TRANS/WP.29/2003/38  
7 April 2003

ПРЕДЛОЖЕНИЕ ПО ПРОЕКТУ ДОПОЛНЕНИЯ 5 К ПОПРАВКАМ СЕРИИ 03 К  
ПРАВИЛАМ № 44

(Детские удерживающие системы)

Документ передан Рабочей группой по пассивной безопасности (GRSP)

Чертеж 0 а)

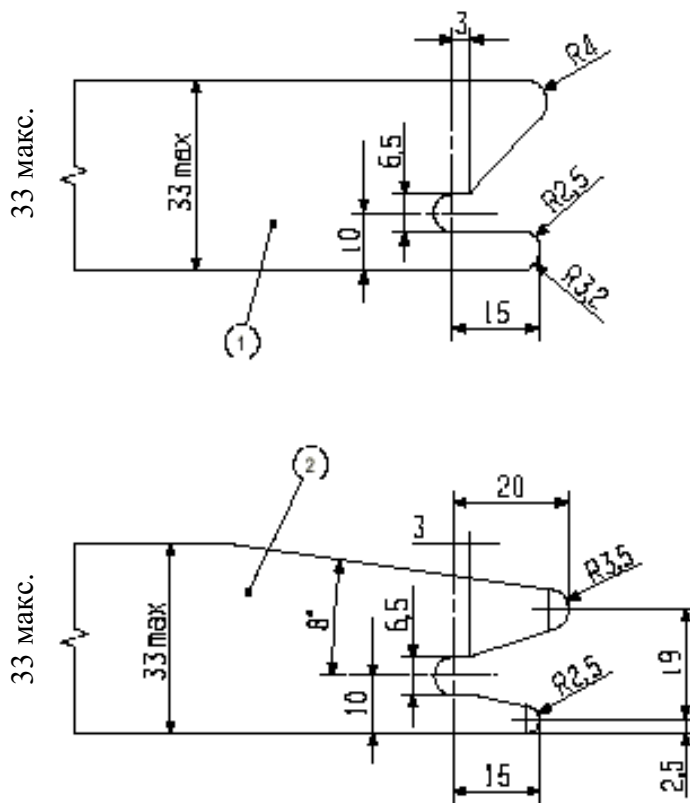
- 6.3.2.1 Крепежные детали ISOFIX могут соответствовать примерам, изображенным на чертеже 0 а), либо другим надлежащим конструкциям, являющимся составным элементом жесткого и регулируемого механизма, характер которого определяется заводом-изготовителем детской удерживающей системы ISOFIX.

Чертеж 0 b)

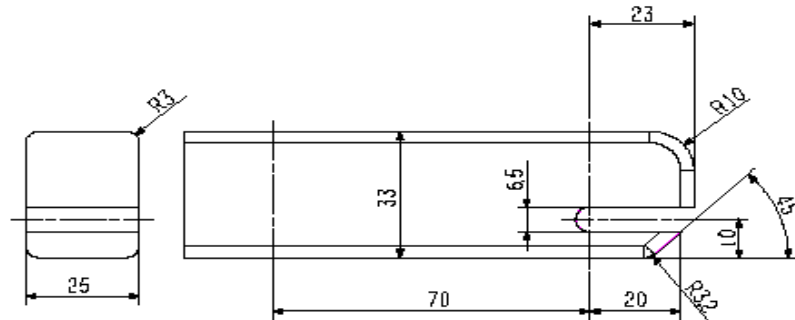
Габариты элемента крепежной детали детской удерживающей системы ISOFIX, который подсоединяется к системе креплений ISOFIX, не должны превышать максимальных габаритов, указанных на чертеже 0 b)

Чертеж 0 с): Габариты соединителя верхнего страховочного троса ISOFIX (типа крюк)

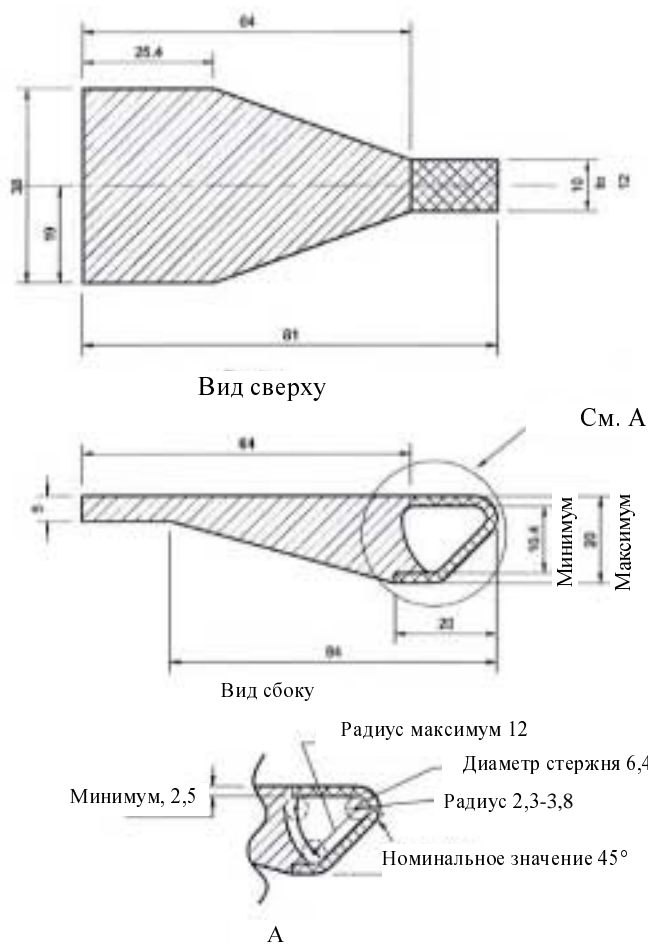
В качестве соединителя верхнего страховочного троса следует использовать крюк верхнего страховочного троса ISOFIX, изображенный на чертеже 0 с), либо аналогичные устройства, соответствующие изображению, приведенному на чертеже 0 с).

Габариты крюков верхнего страховочного троса ISOFIX указаны на чертеже 0 с).

Чертеж 2

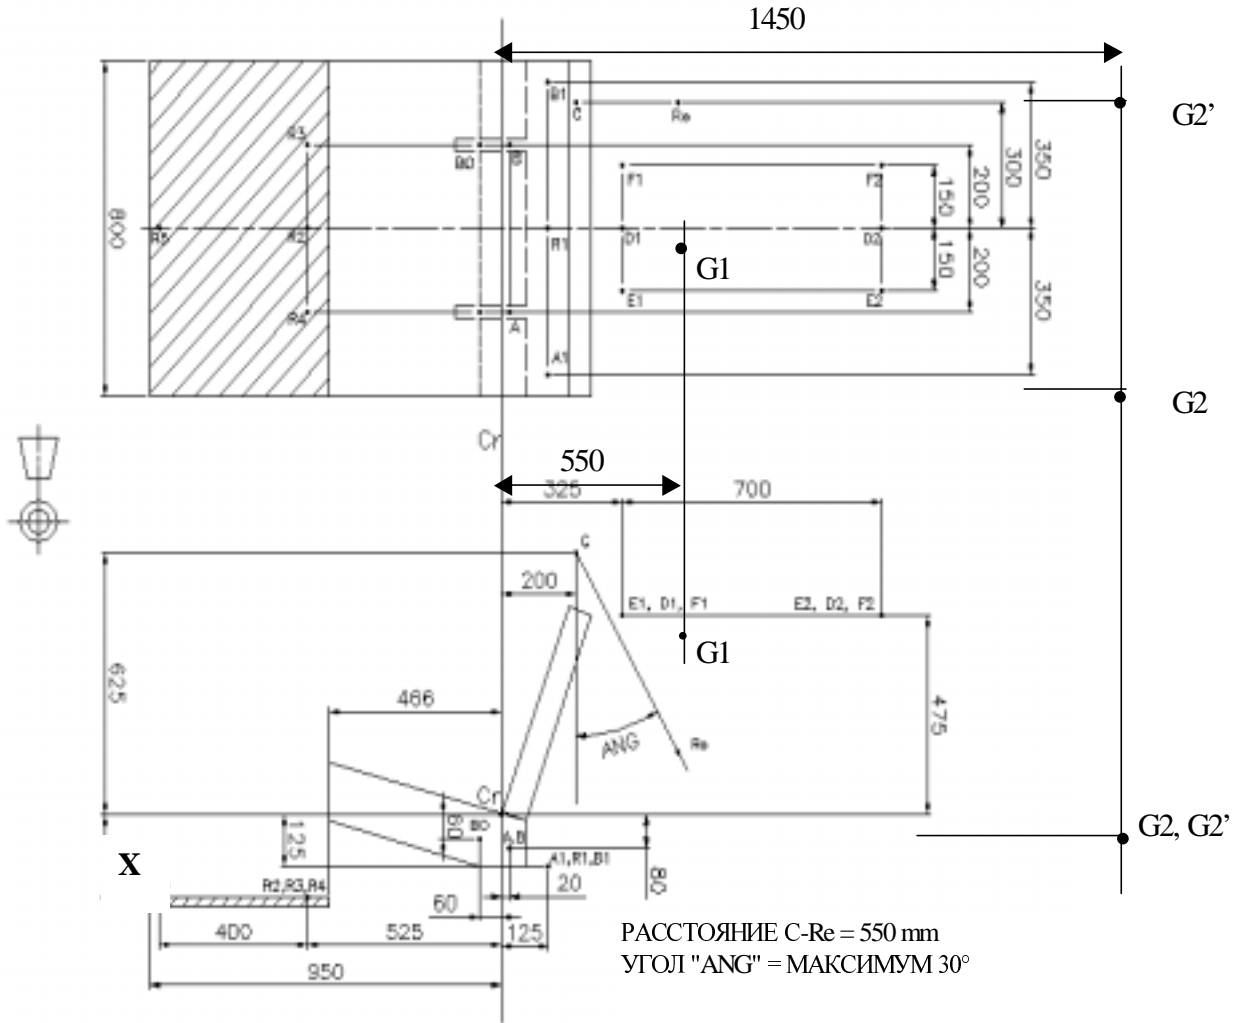
3.3.1 Платформа тележки должна изготавливаться из плоского листового металла однородной толщины, состоящего из однородного материала, см. чертеж 2 в добавлении 3 к настоящему приложению.

3.3.1.1 Платформа должна быть жестко смонтирована на тележке. Высота платформы по отношению к точке проекции оси  $C_g$ , габарит  $X^2$  на чертеже 2, должна регулироваться для выполнения предписаний пункта 7.1.4.1.9.

Чертеж 2 изменить следующим образом

ЗОНА ПЛАТФОРМЫ ЗАШТРИХОВАНА

Чертеж 3"

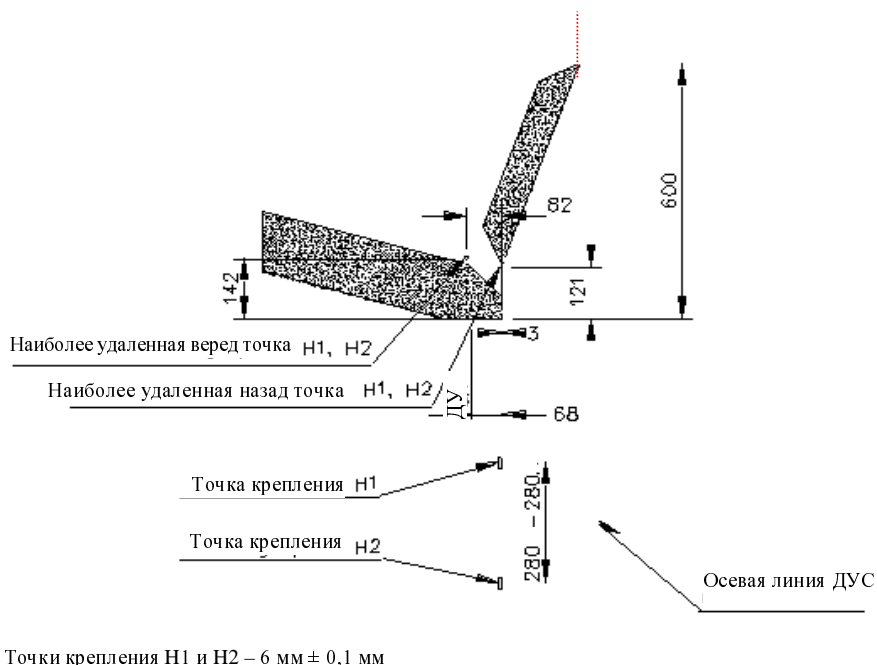
Включить следующий новый чертеж 3:

Приложение 21.

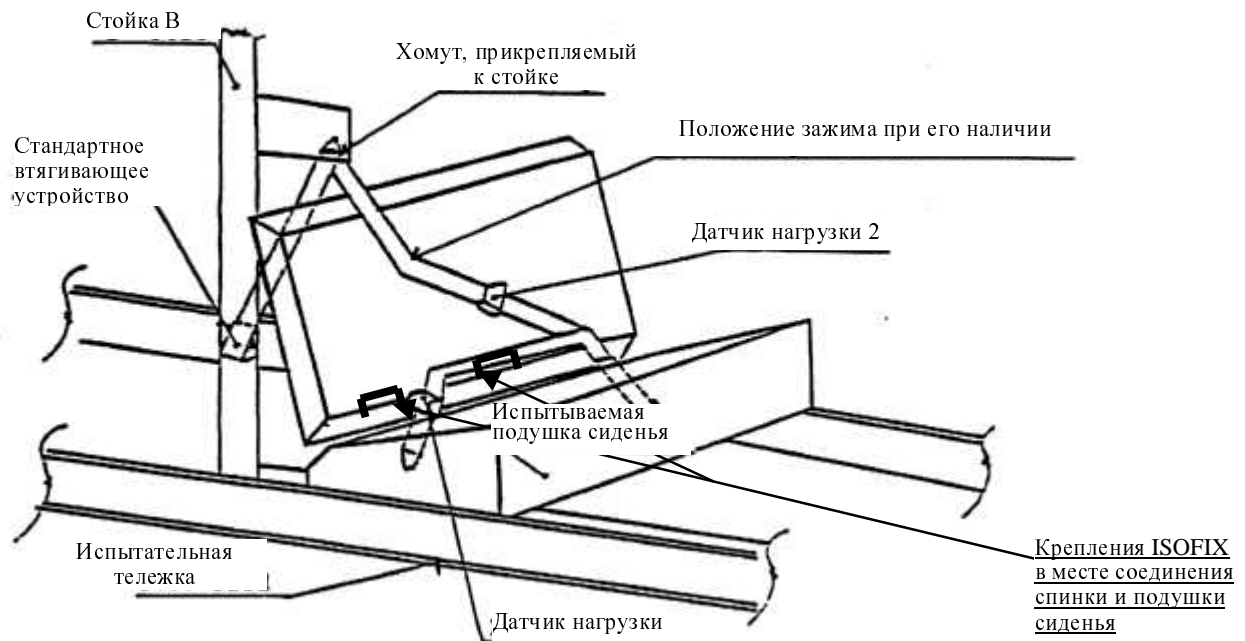
Чертеж изменить следующим образом:
